BESLUIT WATERVERGUNNING

Het aanleggen en behouden van een glasvezelkabeltracé in mantelbuis in de kernzone van primaire waterkeringen Dijkring 78 en Dijkring 78A, nabij Pol (ongenummerd), Pannenhof (ongenummerd) te Heel en de Eerdweg (ongenummerd) te Beegden en het dämmeren van mantelbuizen nabij Pol (ongenummerd) en de Mgr. Savelbergweg (ongenummerd) te Heel

Zaaknummer: 2019-Z7464

Datum: 4 november 2019

Aanbrengen kleikist bij kruising met Dijkkring 78A (Eerdweg)

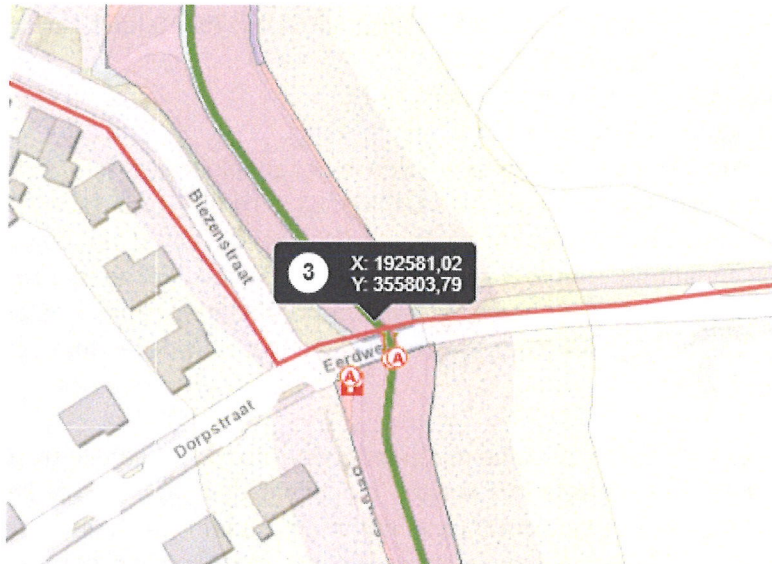
De aanvrager heeft ervoor gekozen om zonder toestemming van en afstemming met het waterschap de aangevraagde werken aan te leggen. Gebleken is dat de kruising van de multi-tube mantelbuis met waterkering Dijkkring 78A niet op de juiste wijze is aangelegd. Dit is de locatie naast coupure 12238 en coupure 12143. In de vergunning zijn voorschriften opgenomen die borgen dat deze kruising op de juiste manier wordt hersteld. De herstelwerkzaamheden houden concreet verband met het aanbrengen van een kleikist en een kwelscherm.

Als gevolg van de aanwezigheid van de mantelbuis neemt de kans op kwel langs de mantelbuis toe. Ook wordt de waterkering en/of ondergrond bij de aanleg van de mantelbuis verstoord. Dit

heeft een negatief effect op de stabiliteit en de erosiebestendigheid van de waterkering. Daarom is afdichting vereist rondom de aan te brengen mantelbuis. Deze afdichting wordt verkregen door het aanbrengen van een kwelscherm in combinatie met een kleikist.

1. De vergunninghouder moet tenminste 14 dagen voor aanvang van de in dit voorschrift opgenomen herstelwerkzaamheden de startdatum van de herstelwerkzaamheden aan het waterschap melden via handhaving@waterschaplimburg.nl. Een toezichthouder van het waterschap kan op die manier ter plaatse verifiëren dat de herstelwerkzaamheden op de juiste wijze worden uitgevoerd.
2. De vergunninghouder moet de kruising van de reeds aangelegde multi-tube mantelbuis met waterkering Dijkkring 78A binnen 3 maanden na het inwerking treden van deze vergunning herstellen.
3. De vergunninghouder moet deze kruising als volgt herstellen:
 - ter plaatse van de kruising met de waterkering 78A ter hoogte van RD coördinaat: X = 192581 en Y = 355804 moet een kleikist in combinatie met een kwelscherm worden aangebracht, zie tekening hieronder;

- de kleikist moet een lengte hebben van minimaal 1 meter en een minimale dikte van 0,5 meter gemeten vanaf de buitenzijde van de multi-tube mantelbuis;
- voor wat betreft het traject dat is gelegen door de zoneringen van de waterkering, moet de multi-tube mantelbuis uit één geheel bestaan.

4. Met betrekking tot de constructie en de uitvoering van de werken, de kleikist en het kwelscherm moet worden voldaan aan de eisen en richtlijnen voorgeschreven en omschreven in NEN 3650, NEN 3651 en NPR 3659, zoals die gelden op het moment van inwerkingtreding van deze vergunning.
5. Na de uitvoering van de herstelwerkzaamheden moet elke laag grond afzonderlijk worden verdicht.

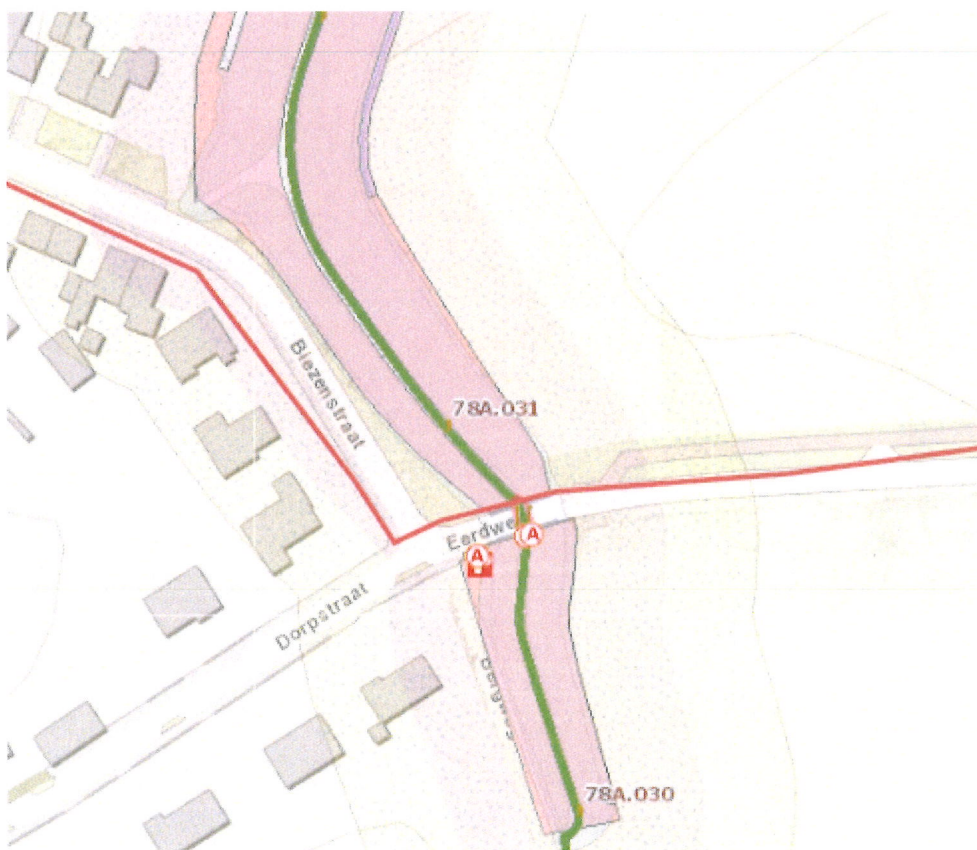
De aanvrager heeft zonder toestemming van en afstemming met het waterschap over een lengte van circa 125 meter een mantelbuis type HDPE Ø 110, SDR 11 aangelegd aan de Mgr. Savelbergweg te Heel. Deze mantelbuis vormt op deze locatie vanwege de verhoogde kans op piping een risico voor de stabiliteit van de waterkering Dijkkring 78.

De aanvrager heeft zonder toestemming van en afstemming met het waterschap over een lengte van circa 125 meter een multi-tube mantelbuis type 1x(4x7) aangelegd aan Pol 1 te Heel. Deze mantelbuis vormt op deze locatie vanwege de verhoogde kans op piping eveneens een risico voor de stabiliteit van de waterkering Dijkkring 78. In de aanvraag heeft de aanvrager het vervangende tracé naar huisnummer aangevraagd. Op deze locatie vormt de mantelbuis geen risico voor de stabiliteit van de waterkering.

1. De niet correcte aangelegde mantelbuizen type Direct Burial Multi-tube 1x(4x7) aan Pol (ongenummerd) te Heel, en mantelbuis type HDPE Ø 110, SDR 11 aan de Mgr. Savelbergweg (ongenummerd) te Heel moeten worden gedämmerd.
2. Het dämmeren moet worden uitgevoerd conform de tekening bij dit besluit: 4664199_1568885437156_HEEL-01-EVP01-07_EVP01-08_EVP01-09_EVP05-03_EVP05-06_EVP05-08_Trace_Beegden-Heel, deeltekeningen B4 en B5 (zie bijlage 3).
3. Bij eventuele beschadiging van de te dämmeren mantelbuizen moeten direct zodanige maatregelen worden getroffen dat verdergaande beschadiging en/of schade aan de omgeving wordt voorkomen.

Kadastraal gezien wordt een groot aantal percelen aangedaan waar de werkzaamheden worden verricht. Op onderstaande kaarten zijn de drie deeltracés weergegeven. De te dämmeren mantelbuizen zijn met blauwe lijnen weergegeven.
